**OGGETTO:** Domanda di autorizzazione unica, ai sensi dell'art. 12 del D.Lgs. n. 387/03, per la costruzione ed esercizio di un impianto agrivoltaico e delle relative opere ed infrastrutture connesse, da ubicarsi in Lanuvio (RM), di potenza pari a 54,20 MWp denominato "RNEI Lanuvio Solar".  
**PROGETTO:** Società RNEI Srl.

Con riferimento all'oggetto e visionati gli elaborati tecnici trasmessi da codesto spett. Ente con nota prot. CMRC-2025-0108744 del 22/05/2025, la Scrivente conferma che l'opera in progetto consistente nella realizzazione di un impianto agrivoltaico e delle relative opere ed infrastrutture connesse risulta parzialmente interferente con l'oleodotto Gaeta-Pomezia dn16" di proprietà eni S.p.A..

Figura 1

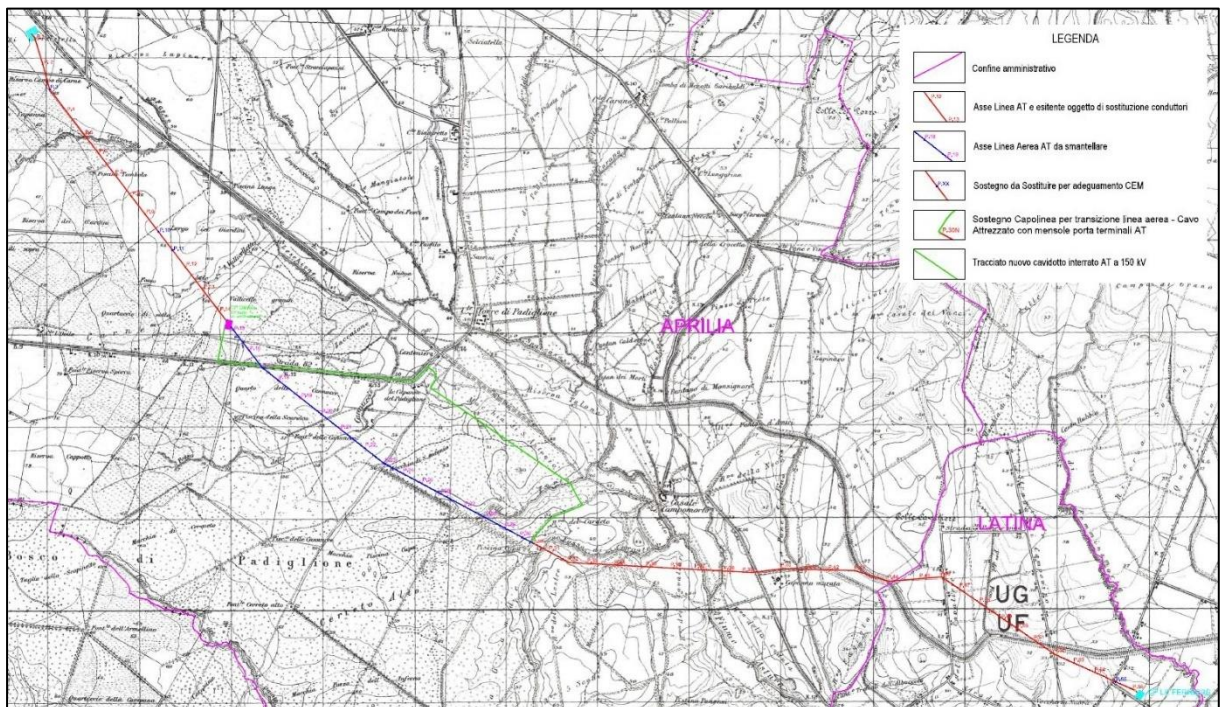
- il potenziamento della linea di Alta Tensione 150 kV dalla CP di Aprilia fino alla CP Le Ferriere situata nel comune di Latina risulta interferente con il Ns impianto in più aree di intervento nel tratto di linea compreso tra le paline di segnalazione 988 e 1037. Dalla sovrapposizione dei tracciati del Ns impianto e dell'elettrodotto AT previsto da progetto (rif. **Figura 1**, stralcio planimetria "TAV02 - Inquadramento opere RTN su IGM a 25000", allegata alla presente), diversamente da quanto indicato nella documentazione tecnica ricevuta (rif. "TAV8.1 - Attraversamenti - Interferenze delle opere RTN: planimetria e sezioni", allegata alla presente), si individuano le seguenti tipologie di interferenze e relative aree di interesse:

- Parallelismo tra i tracciati dell'oleodotto e dell'elettrodotto in AT aereo
    - da: Latitudine N 41°34'36.36", Longitudine E 12°38'54.91"
    - a: Latitudine N 41°34'13.56", Longitudine E 12°39'19.03"

- [Tratto oleodotto: pal. 1095-1107 - Campata linea AT: P.3-P.6]
  - Attraversamento tra i tracciati dell'oleodotto e dell'elettrodotto in AT aereo
    - **Punto 1:** Latitudine N 41°33'22.89", Longitudine E 12°40'14.51"

- [Tratto oleodotto: pal. 1063-1064 - Campata linea AT: P.13-P.14]
    - **Punto 2:** Latitudine N 41°31'54.10", Longitudine E 12°43'49.88"
    - [Tratto oleodotto: pal. 969-970 - Campata linea AT: P.35-P.36]

- Attraversamento tra i tracciati dell'oleodotto e dell'elettrodotto in AT interrato
    - **Punto 3:** Latitudine N 41°33'0.06", Longitudine E 12°41'4.41"

- [Tratto oleodotto: pal. 1036-1037]
    - **Punto 4:** Latitudine N 41°32'23.10", Longitudine E 12°43'2.71"
    - [Tratto oleodotto: pal. 988-989]
